**REF.:** I. Da respuesta a requerimiento de información; II. Acompaña Documentos.

**ANT.:** Ord. N° 131, de 6 de abril de 2018, Dirección General de Aguas.

Que, en este acto y dentro del plazo conferido por la Dirección General de Aguas (en adelante, "**DGA**"), vengo en dar respuesta al requerimiento de información contenido en el Ord. N° 131, de 6 de abril de 2018, singularizado en el ANT. (en adelante, "**Ord. N°131**"), referido al cumplimiento del Plan de Alerta Temprana Monturaqui-Negrillar-Tilopozo, aprobado por la Resolución DGA N° 1972, de 23 de julio de 2001 (en adelante, "**PAT-MNT**").

Figura 1: Capítulo 10 del EIA - Figura 10.4-2 del EIA (Pág. 10-24)

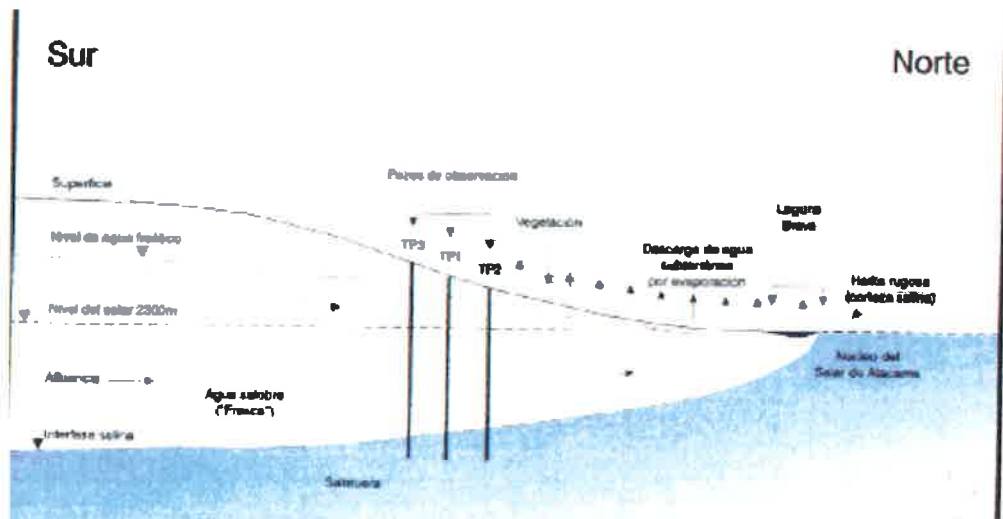
En la Figura 1.9-1 *Sección Hidrogeológica Mostrando el Modelo Conceptual en el Área de Tilopozo* (fojas 107 expediente consolidado, reiterada como Figura 10.4-2 del EIA, pág. 20-24), se muestran, desde sur a norte, los Pozos de observación de salmuera TP3, TP1 y TP2, encontrándose al norte del último pozo (TP2) la vegetación de interés.

Figura 2: Capítulo 10 del EIA - Figura 10.4-5 (1.9-2) del EIA (Pág. 10-30)

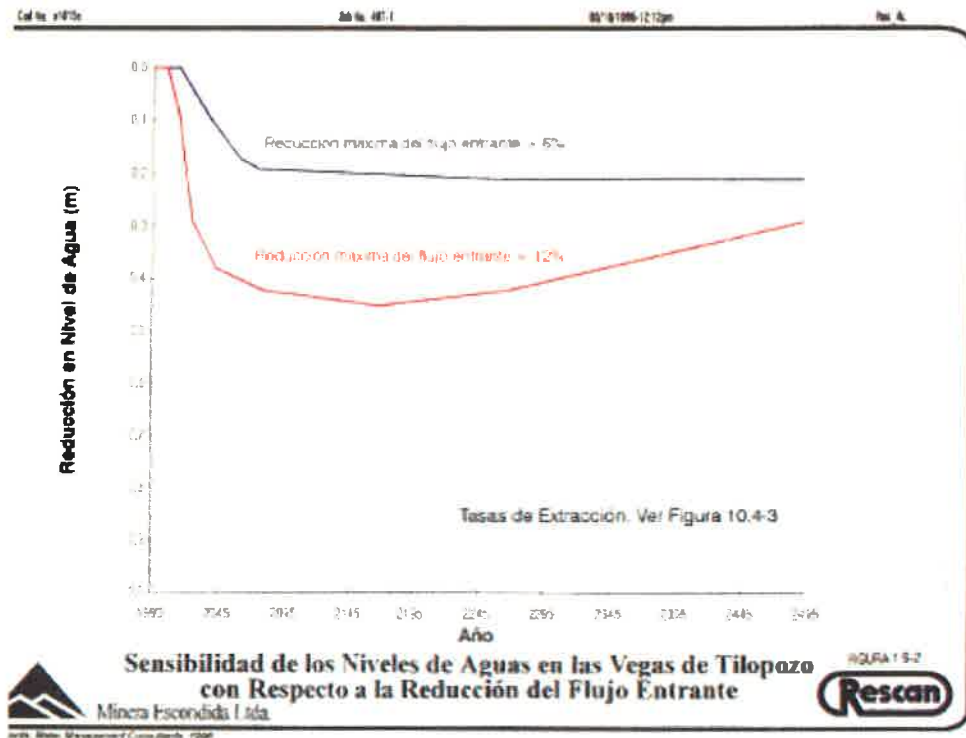
En la Figura 1.9-2 *Sensibilidad de los Niveles de Aguas en las Vegas de Tilopozo con Respecto a la Reducción del Flujo Entrante* (reiterada como Figura 10.4-5

del EIA, pág. 10-30), se presenta la reducción máxima del flujo entrante para las vegas equivalente a un 6%, no superior a 25 centímetros de profundidad.

**Figura 3. Zona específica de evaluación del descenso en la zona de las Vegas de Tilopozo.**

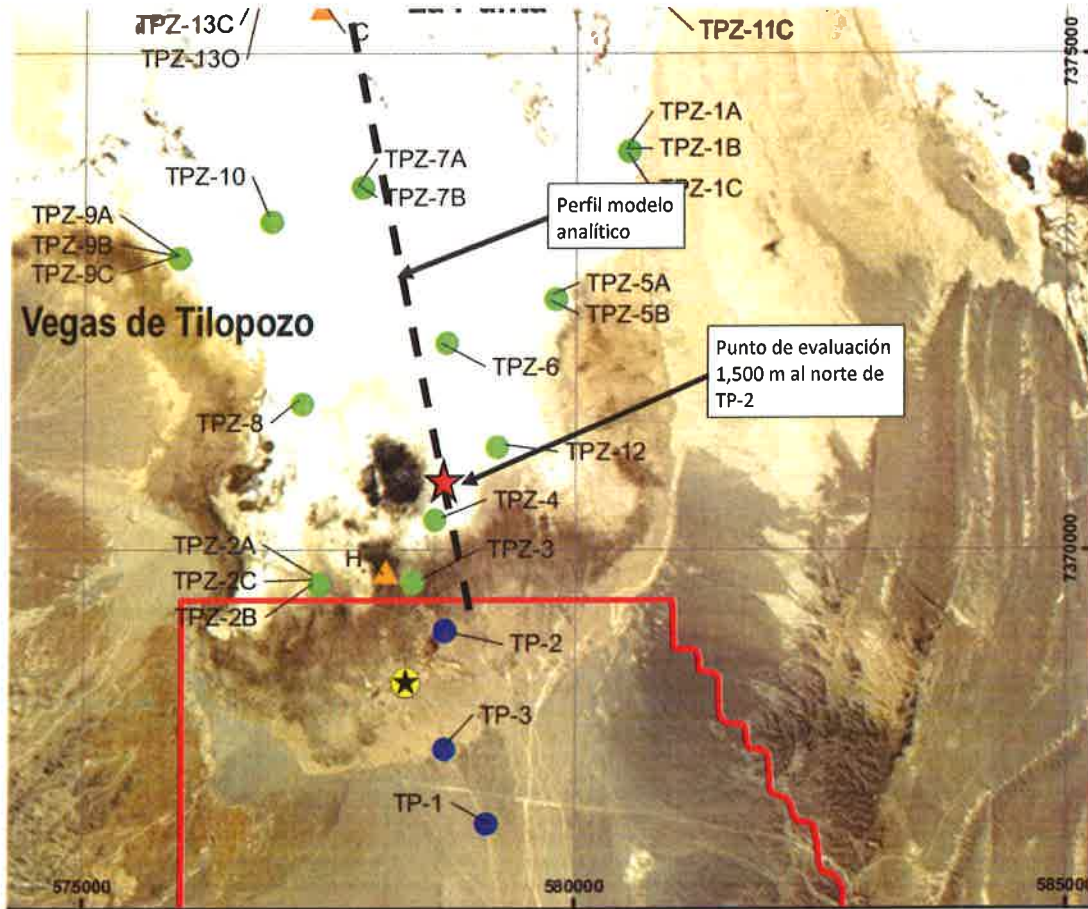
Enlazando ambas herramientas, durante el proceso ambiental se expresó la condición de reducción de 25 cm. del nivel freático en la zona de Vegas de Tilopozo, como una condición máxima de reducción de flujo pasante del 6%.

Así, el objetivo de resguardo ambiental del EIA aprobado por la RCA N° 01/1997 fue la vegetación de la zona de Vegas de Tilopozo. El proceso de evaluación derivó en traducir a un umbral hidrogeológico la reducción de nivel freático en un punto particular de la zona de Vegas en Tilopozo, a 1.500 m al norte del pozo TP-2 (pág. 10.29 del EIA). Es en ese punto de la zona de vegas donde se define el umbral de 25 cm, condición que no ha sido superada, como ha quedado en evidencia en los reportes entregados a la DGA.

Figura 5: Diferenciación de las dos porciones del acuífero de MNT a las que se le llama Zona o Sector de Tilopozo en el PAT-MNT del 2001 y en la RCA N°01/1997.

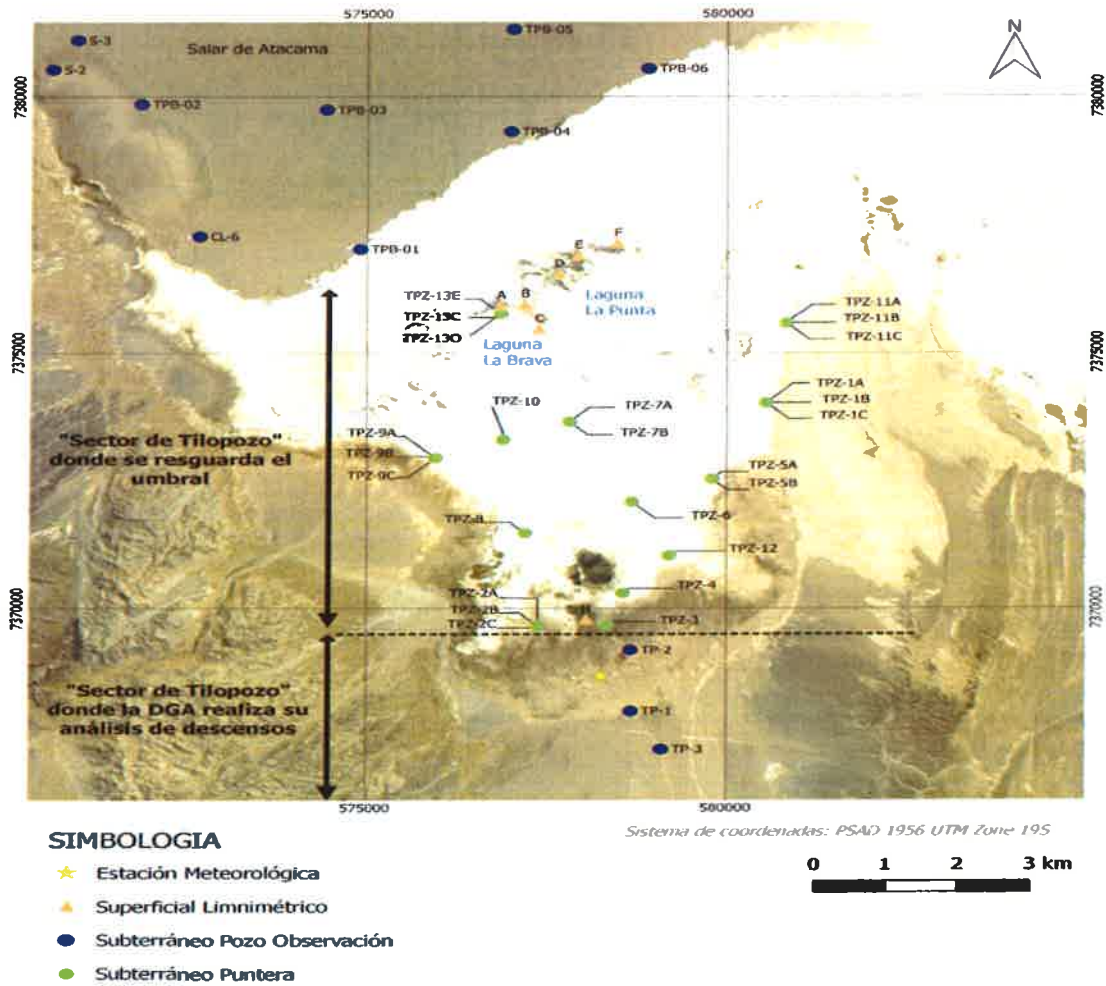
- 1.3 De esta forma, el hallazgo de la DGA referido en el Ord. N°131 dice relación con una zona en la cual no corresponde aplicar el umbral de 25 cm. Los pozos en que la DGA estima descensos (TP1, TP2, TP3 y SAT-2) no se encuentran en la zona de Vegas de Tilopozo, sino que en la porción del acuífero al sur de este sector de vegas e, incluso, al sur de la sección donde se aplica el umbral de flujo pasante. A mayor abundamiento, en el sector circundante a dichos pozos no existe aquella vegetación que es objeto de protección de la RCA N°01/1997.

- 1.4 El origen de esta confusión respecto a la zona de aplicación del umbral de los 25 cm., puede deberse a que, tanto en el expediente del EIA que se aprobó con la RCA N°01/1997, como en el PAT-MNT que fue aprobado por la DGA el año 2001, se le denomina zona o sector de Tilopozo indistintamente a dos porciones del acuífero de MNT diferentes:

- Una primera zona donde se ubican los puntos de monitoreo TP1, TP2, TP3 y SAT-2; y
  - Una segunda zona, ubicada al norte de la primera, donde se encuentra la vegetación objeto de protección por la RCA N°01/1997 y el PAT-MNT, sector

que corresponde a la zona de Vegas de Tilopozo propiamente tal. Es esta zona a la que corresponde la aplicación del umbral de 25 cm.

- 1.6 En el sector de Vegas de Tilopozo, MEL ha implementado una red de monitoreo que incluye las punteras denominadas TPZ. La información recogida por estas punteras ha formado parte de los reportes del PAT desde el año 2009 a la fecha, constituyendo información representativa sobre el estado de las aguas subterráneas del sector Vegas de Tilopozo. Esta información acredita que no se ha sobrepasado el umbral de 25 cm. de dicho sector y ha formado parte de los informes del PAT-MNT.

- 1.7 En resumen, la DGA incurriría en un entendimiento no apropiado del PAT-MNT, al aplicar el umbral de control en un sector distinto a las Vegas o Humedal de Tilopozo, que es la zona de resguardo que se funda en la tolerancia de la vegetación de la zona, tal como fue evaluada en la instancia ambiental, como latamente se explicó en la Sección II. En tales planteamientos, se aprecia con claridad que la definición del umbral de 25 cm. en reducción en nivel freático, tiene su origen en la condición hidrogeológica que asegura un determinado estándar ambiental para la vegetación en las Vegas de Tilopozo, y no es aplicable a una porción distinta del acuífero.
